Parecer Técnico Nº 1024/20

Assunto: Renovação do Certificado de Autorização (CA) nº 0189/16 para o empreendimento 'Revitalização de Área Verde - Bairro Fernão Dias'.

Processo nº: 01-070.863/13-87

INTERESSADO: SUDECAP

Figura 1- Croqui indicando localização da área na ADE Mirantes e imagem orbital com indicação das cotas superior e inferior do terreno.

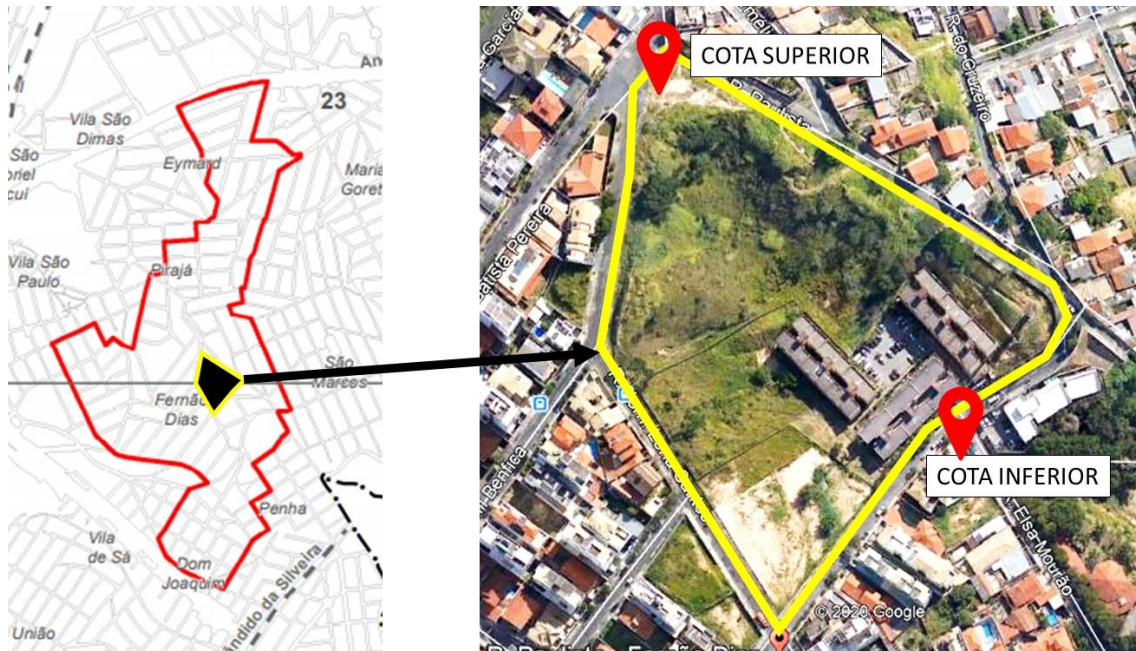
A área foi inserida em uma ADE Mirantes (figura 1), que constituem áreas topograficamente elevadas, dotadas de significativo potencial paisagístico, delimitadas com o objetivo de se estabelecer espaços de uso coletivo, bem como de restringir a verticalização no entorno, preservando visadas privilegiadas para observação paisagística (Art. 213).

O projeto da Área Verde deverá, portanto, considerar a diretriz dessa ADE, preservando visadas privilegiadas para observação paisagística a partir do trecho do terreno em cotas superiores (figura 1).
